表 A. 18 监理工程师通知回复单

工程名称：华能共和 5 万千瓦风电项目

编号：FGH01-ZH-A18-010

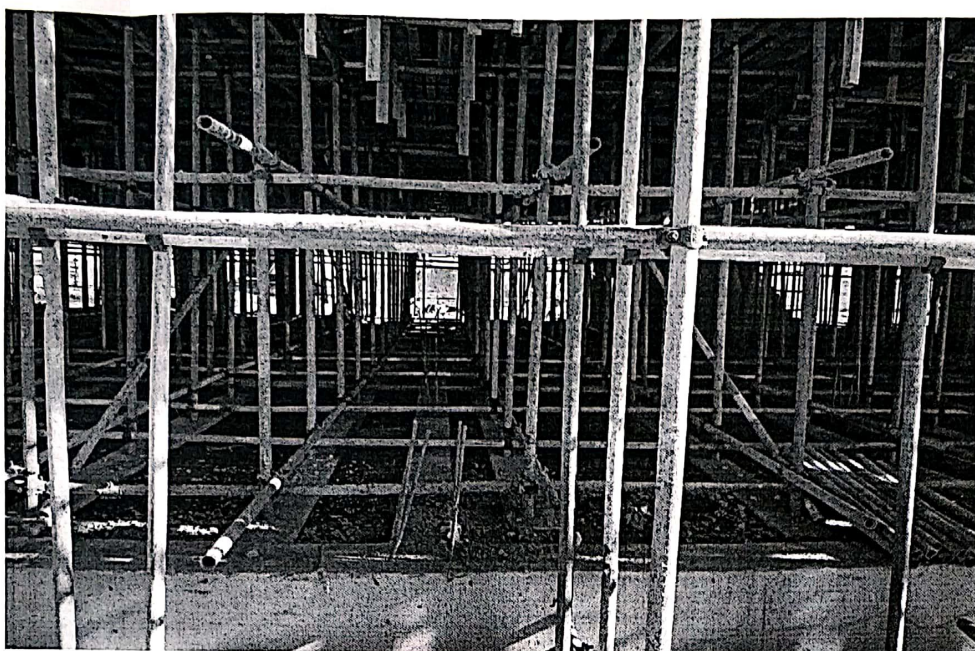
木质垫板已到现场，厚度满足要求

水平杆间距已调整

已调整 5m 范围内设置一道剪刀撑
